Resolución No. 00264

“POR MEDIO DE LA CUAL SE DECLARA EL CUMPLIMIENTO DE UNOS REQUERIMIENTOS Y SE ADOPTAN OTRAS DETERMINACIONES”

LA SUBDIRECCIÓN DEL RECURSO SUELO DE LA SECRETARÍA DISTRITAL DE AMBIENTE

Figura (03). Ubicación de las excavaciones resultantes de la intervención directa.

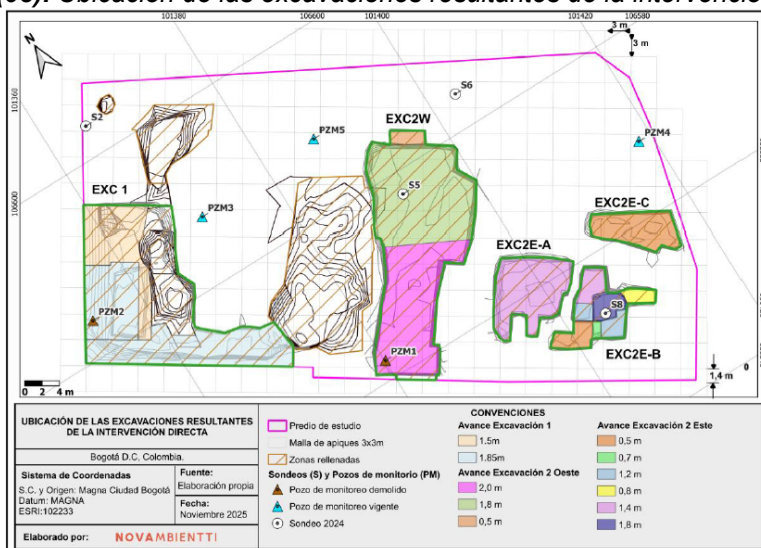
El usuario manifiesta que "...La intervención directa en el sitio de estudio y las actividades de comprobación y topografía, asociadas a la misma, se realizaron entre los días 8 de septiembre y 5 de noviembre y dejó como resultado tres fosas excavadas, Excavación 1 (EXC1), Excavación 2 Este con sus tres sectores (EXC2E-A, EXC2E-B y EXC2E-C) y Excavación 2 Oeste (EXC2W); su distribución en el sitio se observa en la Figura (03) y en las secciones adelante, se describe los aspectos importantes de cada una de ellas..."

Figura (04). Área de intervención final y estado actual de la excavación 1.

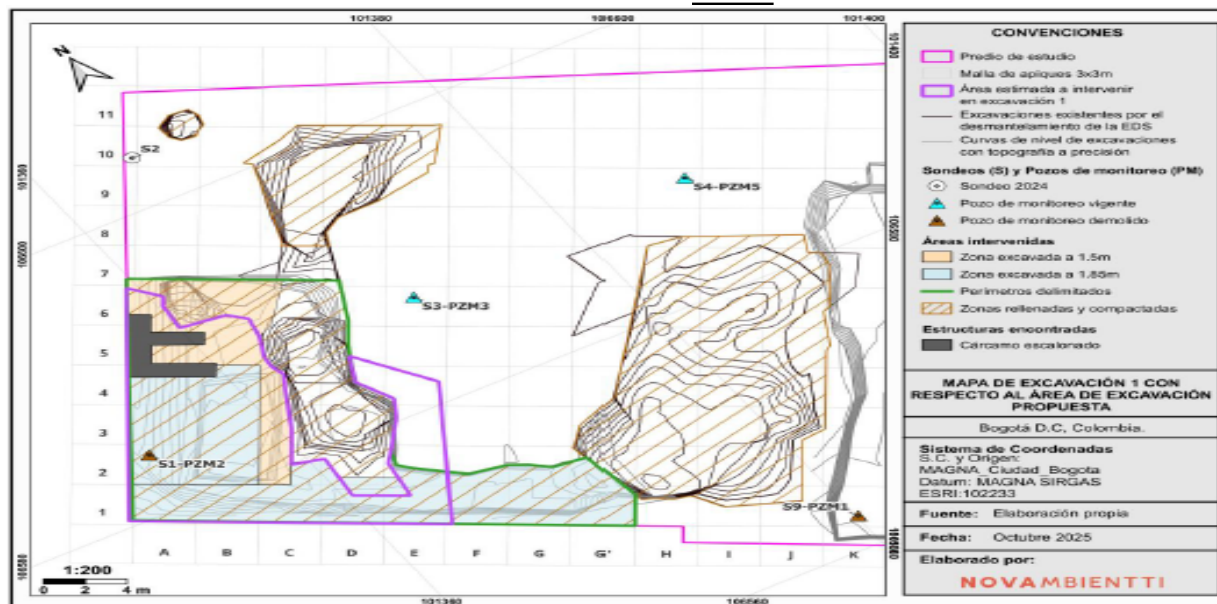
Entre el 8 y el 15 de septiembre de 2025 se realizó la excavación directa de esta zona, interviniendo 202 m² con una profundidad máxima de 1,8 m y extendiéndose ligeramente hacia el costado este respecto al polígono inicialmente definido; durante este proceso se ejecutaron mediciones de COVs en apiques, paredes y fondos de la excavación para su delimitación, completándose la extracción de trincheras y el ajuste final hacia el costado este el 02/10/2025.

La delimitación del suelo con potencial presencia de hidrocarburos se basó en propiedades organolépticas y mediciones in situ de COVs —almacenadas en bolsas herméticas y evaluadas por celda de excavación—, identificándose la mayor afectación en el costado suroeste con registros entre 500 ppm y 4.391 ppm. La delimitación horizontal se consideró adecuada cuando las mediciones descendieron por debajo de 100 ppm o cuando los límites del predio impidieron continuar, mientras que la delimitación vertical alcanzó profundidades de 1,5 m en el sector norte y se limitó por la aparición del nivel freático a 1,7 m en los sectores sur y suroeste, presencia verificada por el profesional de la SDA.

La excavación avanzó de norte a sur, dejando al final la extracción secuencial de las trincheras, siempre manteniendo dos sin excavar según las recomendaciones geotécnicas. El material removido se acopió temporalmente sobre superficie impermeable y se cubrió con plástico antes de su cargue y disposición final; durante el cargue se registraron valores entre 0,6 ppm y 1.140 ppm para todo el suelo de la Excavación 1, datos incluidos en el Anexo 2A. Durante la remoción también se identificó una estructura subterránea de concreto y baldosas en el costado oeste —similar a un cárcamo escalonado— la cual, aunque no presentaba impregnación, fue gestionada como residuo para disposición final por su contacto con suelo afectado.

De acuerdo con lo anterior, el usuario da cumplimiento al Plan de Trabajo 2 las actividades de conformación de las fosas de excavación mediante las verificación de condiciones organolépticas y medición de COV's.

Figura (06). Área de intervención final y estado actual en la Excavación 2 Este.

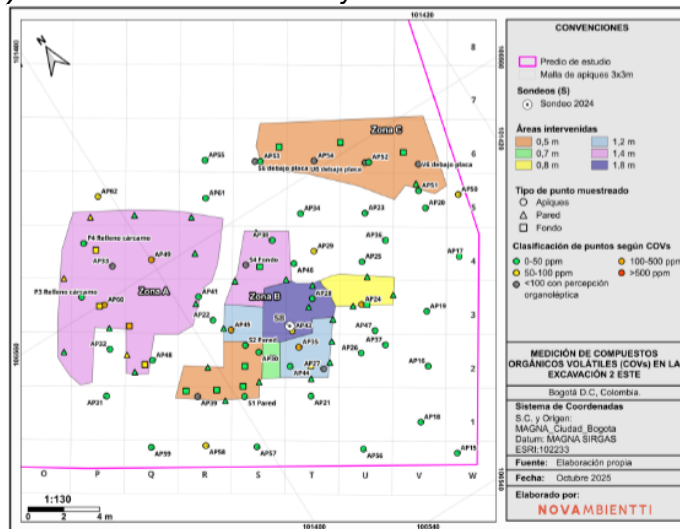
El material excavado fue cargado directamente en volquetas para su disposición final, registrándose valores de COVs entre 4,5 ppm y 167,7 ppm. En conjunto, la delimitación organoléptica y los registros de COVs permitieron identificar que solo los sectores A, B y C requerían excavación dentro del área inicialmente propuesta, debido principalmente a las estructuras enterradas encontradas en la zona.

Figura (08). Área de intervención final y estado actual en la excavación 2 este.

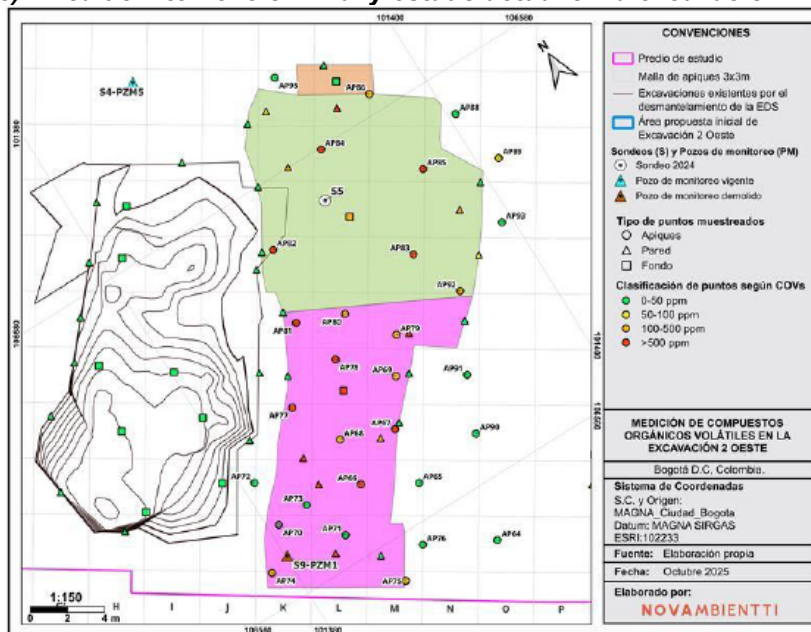
El agua del cárcamo fue extraída manualmente y almacenada temporalmente en tanques rotulados, y todo el material impregnado se gestionó para disposición final. Posteriormente, entre el 6 y el 8 de octubre se realizaron apiques y la excavación directa, abarcando aproximadamente 244 m² con profundidades entre 0,5 m y 2,0 m (promedio 1,4 m). En los alrededores de los sondeos S5 y S9 de 2024 se profundizó hasta 2,3 m siguiendo la afectación previamente reportada.

El centro de EXC2-W presentó la mayor evidencia de hidrocarburos, con valores máximos de COVs de 2.113 ppm en zona seca y 2.082 ppm en zona saturada. La delimitación horizontal se completó al obtener registros inferiores a 100 ppm sin percepciones organolépticas, mientras que la delimitación vertical alcanzó el nivel saturado desde 1,5 m hasta profundidades de 2,0 m hacia el sur. El material excavado se cargó en parte directamente a volquetas y en parte se acopió temporalmente sobre placa impermeable, registrándose valores de COVs entre 93,5 ppm y 2.779 ppm durante el cargue. Finalmente, el ejercicio de delimitación confirmó un área de intervención similar a la estimada en el plan inicial, pero de menor extensión, concentrada principalmente alrededor de la infraestructura enterrada identificada.

Figura (10). Ubicación de muestras de comprobación y resultados que superaron las concentraciones objetivo de intervención en la Excavación 1.

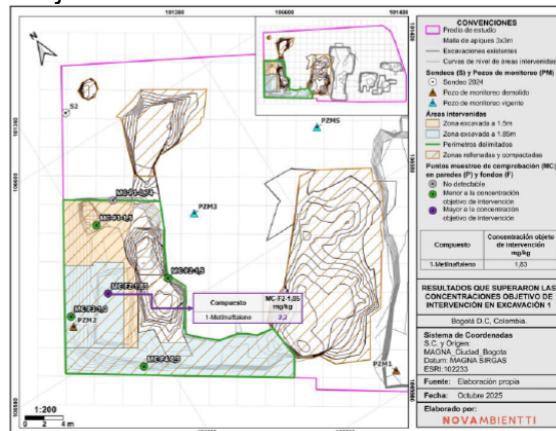
Para verificar la remoción del suelo con hidrocarburos en las concentraciones objetivo, se realizó un muestreo en paredes y fondos de las excavaciones conforme al Plan de Trabajo aprobado por la SDA. Los compuestos de interés, definidos por la autoridad ambiental en el Concepto Técnico 06733 del 02/08/2025, incluyeron siete CDI pertenecientes a tres grupos: PAH (Fenantreno y 1-Metilnaftaleno), VPH (TPH C6-C8 alifáticos, TPH C8-C10 alifáticos y aromáticos) y EPH (TPH C10-C12 y C12-C16 alifáticos). Los resultados analíticos obtenidos fueron comparados con las concentraciones objetivo de intervención (COI), derivadas de los IGBR y de la clasificación toxicológica de cada sustancia, con el fin de confirmar que los valores finales fueran inferiores a dichos COI.
